SITZUNGSNIEDERSCHRIFT

Sitzung	Öffentliche Sitzung im Sitzungssaal des Rathauses
Beschlussorgan	Bauausschuss
Sitzungstag	22.09.2021
Beginn	17:00 Uhr
Ende	18:50 Uhr

2.2 **Änderung des Bebauungsplanes für das Gebiet „zwischen Traunring Süd-Ost, Keplerweg und Kopernikusstraße“ im Bereich der Grundstücke Flur-Nrn. 536/464 und 536/465, Gemarkung Traunreut, Keplerweg 4;**

Modelluntersuchungen

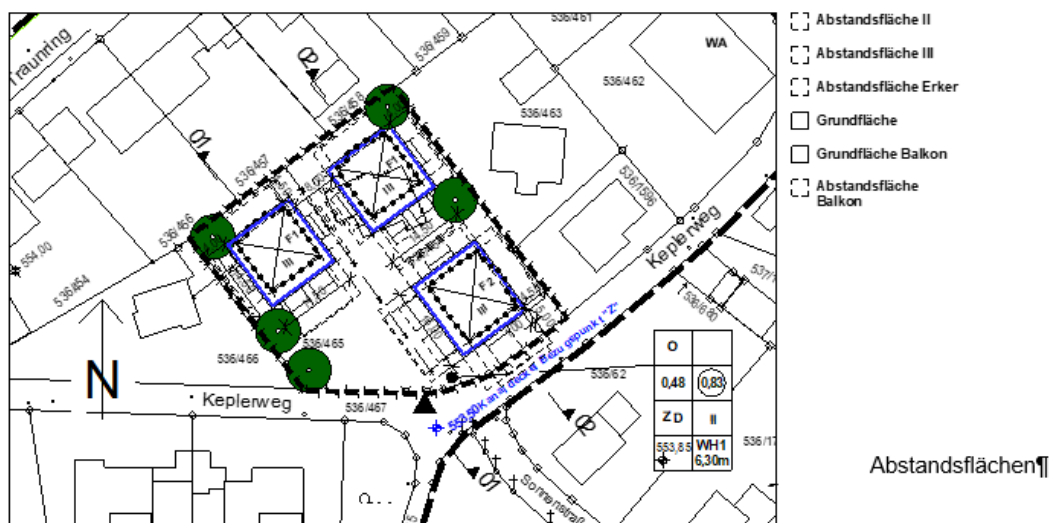
Die GFZ steigt durch ein 3. Vollgeschoss von 0,5 auf 0,83 an. Der Schritt zum 3. Vollgeschoss im Vergleich zum rechtskräftigen Bebauungsplan erfordert eine städtebauliche Beurteilung. Die Begründung beschränkt sich auf eine Erläuterung zur ansteigenden GFZ ohne Bewertung hinsichtlich Umgebungsbebauung und ggf. auch in Rückkopplung zur bisherigen Festsetzung im rechtskräftigen Bebauungsplan.

Ein nach Schilderung der Stadt erstelltes Arbeitsmodell kann bei Einstellung in die Begründung hilfreich sein. Das gibt u. a. Aufschluss darüber, in welcher Form und Intensität und mit welchem Ergebnis sich der Planer mit der Situation auseinandergesetzt hat.

Es sind drei Vollgeschosse zugelassen. Das dritte Geschoss ist bei allen Gebäuden als zurückgesetztes Laternengeschoss auszubilden. Durch das "Laternengeschoss" erhöht sich GFZ von 0,50 auf 0,83, da lt. BayBO das Laternengeschoss ein Vollgeschoss darstellt, während in der rechtskräftigen ersten Bebauungsplanänderung vom 28.01.2020 sich in 4 Gebäuden jeweils eine Wohneinheit (WE) im Dachgeschoss geplant war, die kein Vollgeschoss darstellte und des-

halb nicht zur Bruttogeschossfläche hinzugezählt wird und daher auch keinen Eingang in Berechnung der Geschossflächenzahl findet. Die seitliche Wandhöhe (Schnittpunkt Oberkante Fertigbelag Terrasse) wird 6,30 m festgesetzt. Eine massive Attikabrüstung ist nicht erlaubt. Damit wird Bezug auf die durchschnittliche Traufhöhe der umgebenden Gebäude genommen. Zusätzlich wird durch diesen Versatz in der Ansicht und vor allem perspektivisch eine Einordnung in die bauliche Umgebung erzielt. Diese Wirkung wird noch wesentlich verstärkt durch die Ausbildung der Laternendächer als Zeltdächer, deren perspektivischen Fluchtpunkte im Firstpunkt zusammenfallen und somit die Höhe optisch reduzieren. Die Höhe der Baukörper am Firstpunkt der Zeltdächer von 10,50 m orientiert der höheren Bebauung im Quartier, z. B. am Gebäude nordöstlich sowie an der annähernd hohen Bebauung nordwestlich am Traunring. Sowohl die Baukörperstellung als auch die Höhenentwicklung der Gebäude in ihrer Differenzierung ist in verschiedenen Modellschritten entwickelt worden. Siehe Modellfotos!

Die Abbildung links zeigt den Blick nach Süden von der nördlichen Grundstücksgrenze von Fl.Nr. 1177/58, falls der Planentwurf umgesetzt würde.

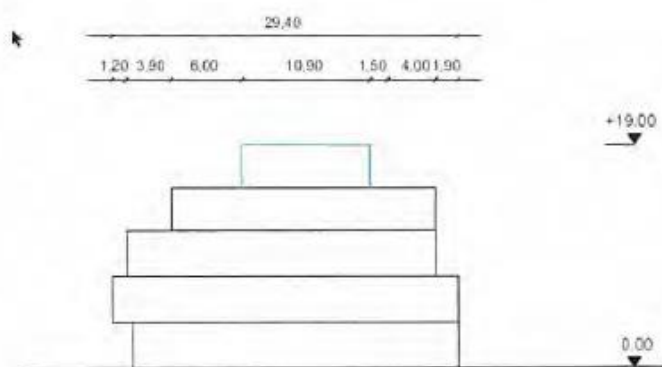
Es hat sich damit nicht nur die Befürchtung beim Ortstermin bewahrheitet, die Kommune hat sie durch diesen Entwurf noch übertroffen.

Nochmals aktueller Entwurf mit eingezeichnetem Aufzugsschacht:

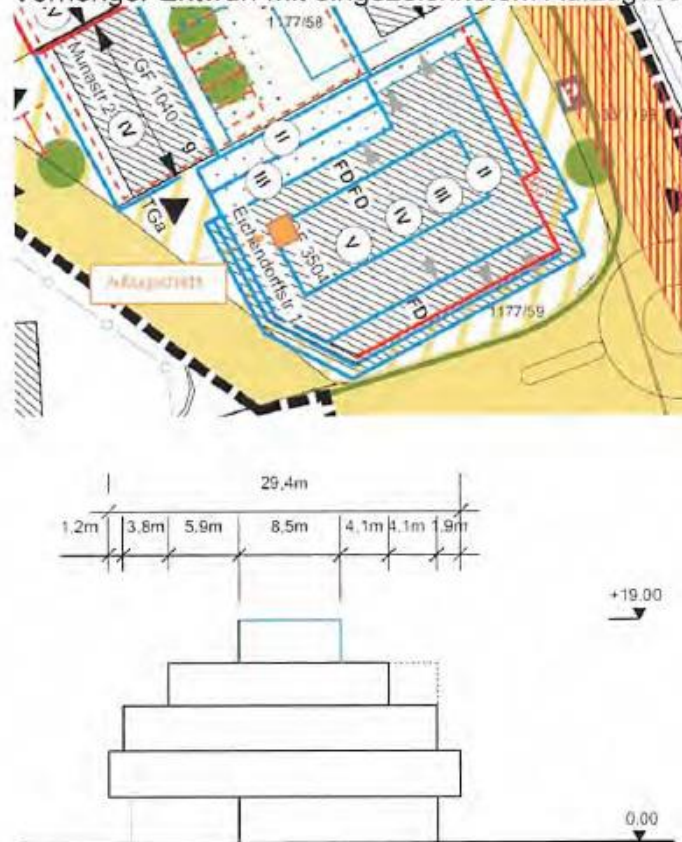
Vorheriger Entwurf mit eingezeichnetem Aufzugsschacht:

Man hat die Baugrenze für das V. Geschoss in Richtung Norden um 4,20 m zu Herrn [REDACTED] Grundstück hin verschoben: Addiert man die Abstände der blau gekennzeichneten Baukörper zur Grenze von Herrn [REDACTED] in den oben genannten Planungsentwürfen, ergeben sich nachfolgende Summen.

2.

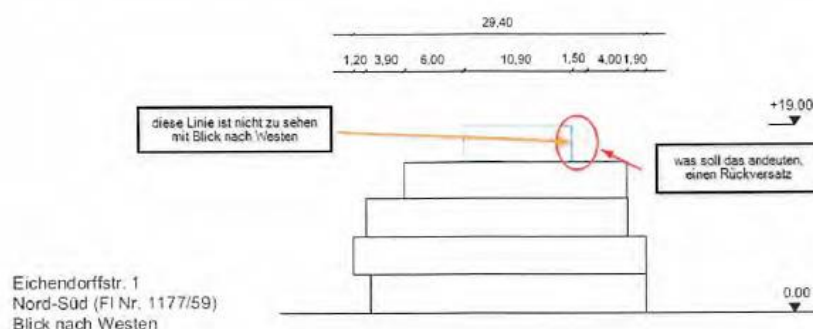
Man kommt um die Tatsache nicht herum, dass mit diesem Entwurf objektiv eine Schlechterstellung unseres Mandanten im Vergleich zur letzten Auslegung vorliegt. Das verwundert schon sehr, war Herrn [REDACTED] im Ortstermin doch erkennbar für Stadtverwaltung und Gemeinderat daran gelegen, einen für ihn relevanten Rückversatz des V. Geschosses zu erlangen unter gleichzeitiger Einbeziehung des bereits genehmigten Aufzugs in die geplante Etage V. Herr [REDACTED] will den Änderungsentwurf nicht boykottieren, sondern sich in die Planung seiner Heimatgemeinde einbringen. Es ist erstaunlich, dass weder die Kommune, noch der Bauherr des Cityhauses sich bei der letzten Auslegung Gedanken um die Anbindung des Geschosses V an Treppenhaus und Aufzug machten.

Man kann beide Ziele durchaus miteinander verbinden. Diesen Weg wollte der Gemeinderat ersichtlich nicht gehen; tatsächlich führten die Einwendungen Herrn [REDACTED] im Ortstermin dazu, dass er nun schlechter dasteht als vorher, weil dem Eigentümer des Cityhauses nochmals ein Heranrücken gestattet wurde. Diese Vorgehensweise ist nicht akzeptabel. Wir ersuchen die Stadt nochmals, einen verträglichen Interessenausgleich zwischen den betroffenen Belangen durchzuführen.
